# 神戸港港湾計画 一部変更

# 計画変更の内容

(ポートアイランド(第2期)地区)

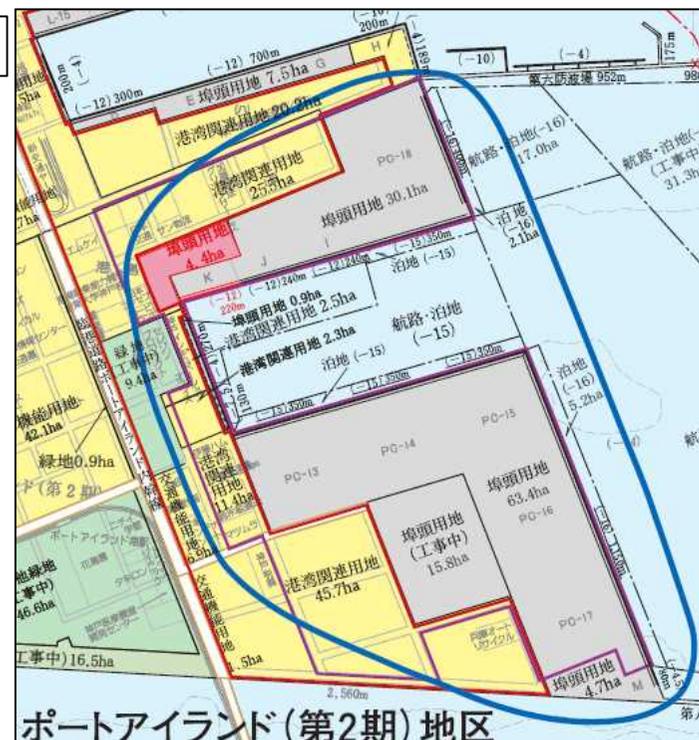
- コンテナ貨物の効率的な取扱を図るため、コンテナの荷捌地の拡張及び一般貨物船用の岸壁のコンテナ船用への用途変更を行い、あわせて効率的な運営を促進する埠頭の範囲を拡張する。

- 土地利用計画 港湾関連用地 → **埠頭用地 4.4ha**
- 公共埠頭計画 岸壁 水深12m・延長220m → 水深12m・延長220m(**コンテナ船用**)
- 「効率的な運営を特に促進する区域」 岸壁 水深16m・延長1,550m  
水深15m・延長1,400m  
水深12m・延長480m → **水深12m・延長700m**  
埠頭用地 107.2ha → **113.7ha**
